**AVIS RELATIF À LA PROTECTION
CONTRE LES EVENTUELS EFFETS NOCIFS ET NUISANCES
PROVOQUÉS PAR LES RAYONNEMENTS NON IONISANTS
GÉNÉRÉS PAR DES ANTENNES ÉMETTRICES STATIONNAIRES**

Commune : SPRIMONT - Exploitant : ORANGE

Référence exploitant : 307L1_1/ 30626L1_1 / 40626L1_1/ 50626L1_1

Rapport n° 44 / 2026

Figure 1 : Vue en plan des lieux de séjour et des points de contrôle

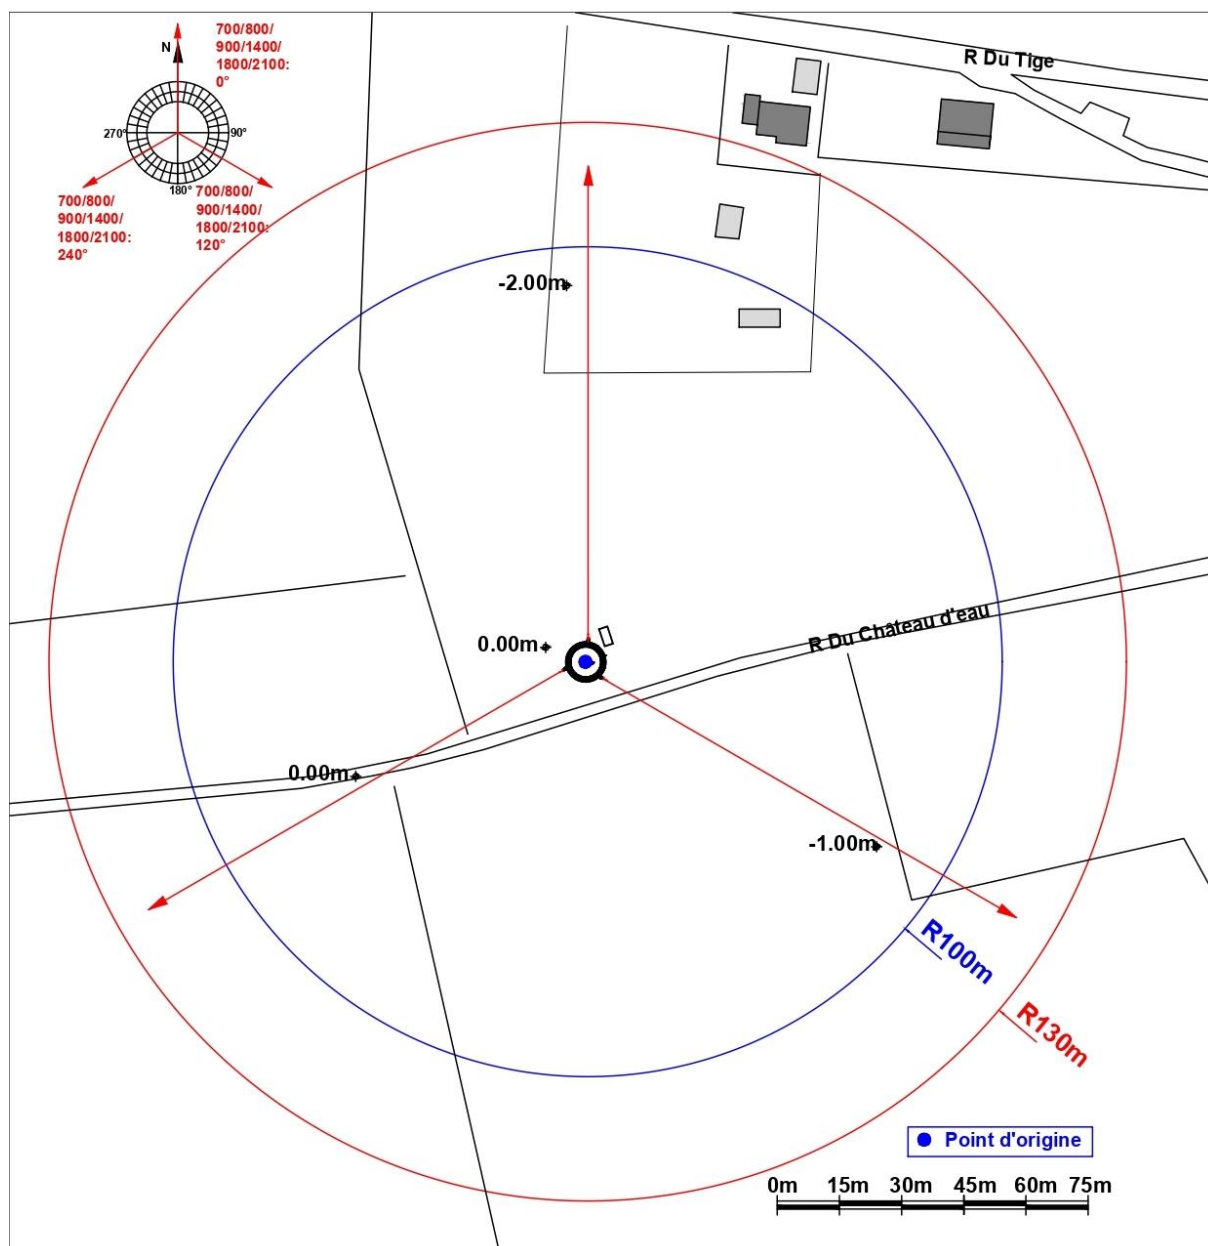
- le numéro du point de contrôle repris sur un des plans de la figure 1;
- le numéro du LS dans lequel se trouve le point de contrôle de la 1^{ère} colonne ;
- l'atténuation d'obstacle prise en compte pour le calcul de l'indice d'exposition dans le LS ;
- le résultat du calcul de l'indice d'exposition.

N° point de contrôle	LS	Atténuation (dB)	Indice d'exposition relatif à la limite par installation IE_i
Aucun lieu de séjour ne se trouve dans la zone où la limite d'immission pourrait être atteinte

En ce qui concerne les antennes de l'installation mentionnées dans le tableau 1, la distance maximale à laquelle la limite pourrait être atteinte, à l'extérieur, est égale à 76,3 m. S'il n'y a pas de LS à une distance inférieure, les antennes respectent forcément la limite d'immission.

Dans le cas des LS situés à l'intérieur des bâtiments, une atténuation d'obstacle est prise en compte et il en résulte que la distance maximale à laquelle la limite pourrait être atteinte se réduit à 55,5 m.

Figure 2 : Vue en plan des installations d'antennes dans un rayon de 300 mètres autour de l'installation faisant l'objet de la demande d'avis

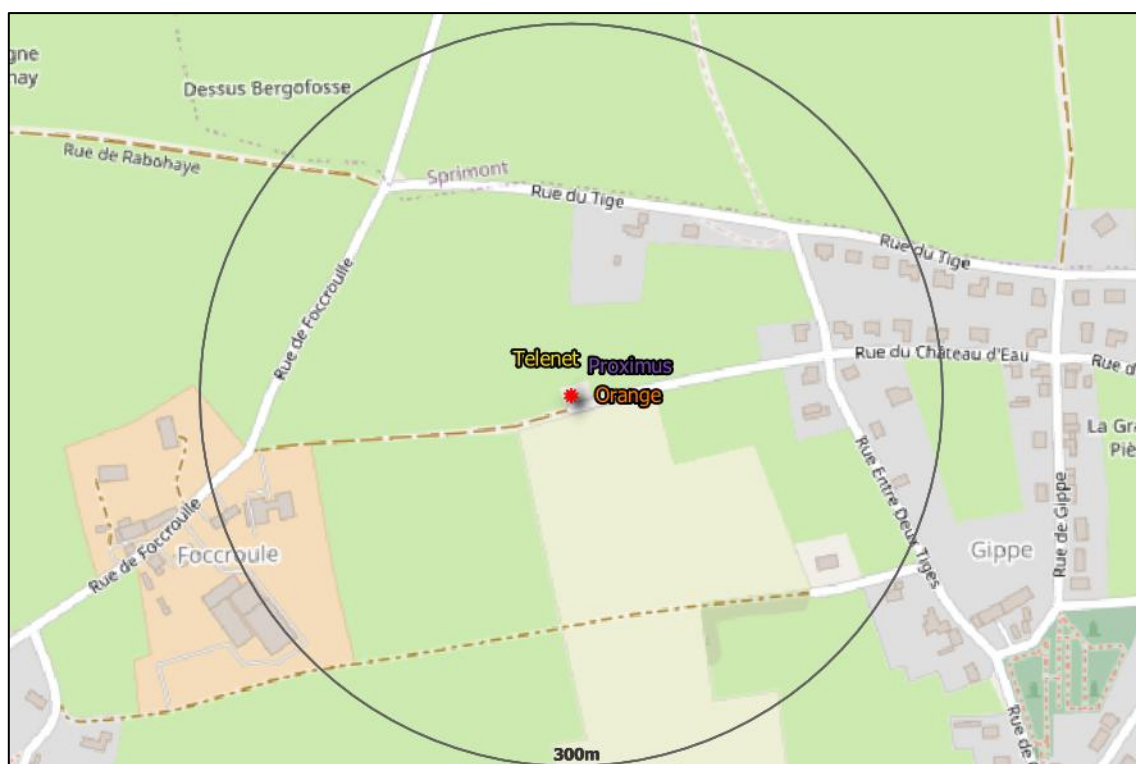
L'évaluation du respect de la limite cumulative repose sur la prise en compte des cas suivants :

- a) il y a au plus 4 installations d'antennes émettrices stationnaires présentes dans la zone d'évaluation de 300 mètres de rayon représentée dans la figure 2, y inclus l'installation référencée dans le paragraphe 2 : la limite cumulative définie à l'article 4, §2 du décret est nécessairement respectée dans les lieux de séjour à l'intérieur de la zone d'évaluation de 300 mètres de rayon ;

- b) il y a exactement 5 installations d'antennes émettrices stationnaires présentes dans la zone d'évaluation de 300 mètres de rayon représentée dans la figure 2, y inclus l'installation référencée dans le paragraphe 2 et il existe, pour 3 ou 4 de ces installations, un avis attestant le respect de la limite abrogée de 3 V/m : la limite cumulative définie à l'article 4, §2 du décret est nécessairement respectée dans les lieux de séjour à l'intérieur de la zone d'évaluation de 300 mètres de rayon ;

- c) dans tous les autres cas, il a été vérifié que la limite cumulative définie à l'article 4, §2 du décret n'est pas dépassée dans les lieux de séjour sur base du nombre d'installations localisées dans la zone d'évaluation de 300 mètres de rayon représentée dans la figure 2, de leur localisation ainsi que des données inscrites dans la figure 1 et au paragraphe 4 du présent avis et dans les avis attestant le respect de la limite par installation ou de la limite abrogée de 3 V/m relatifs aux autres installations reprises dans la figure 2.

Compte tenu des considérations ci-dessus, il apparaît que l'intensité du rayonnement électromagnétique généré, dans les lieux de séjour situés dans un rayon de 300 mètres autour de l'installation référencée dans le paragraphe 2, par l'ensemble des antennes émettrices stationnaires de l'ensemble des exploitants du même site d'antennes émettrices stationnaires respecte la limite fixée à l'article 4, § 2 du décret.
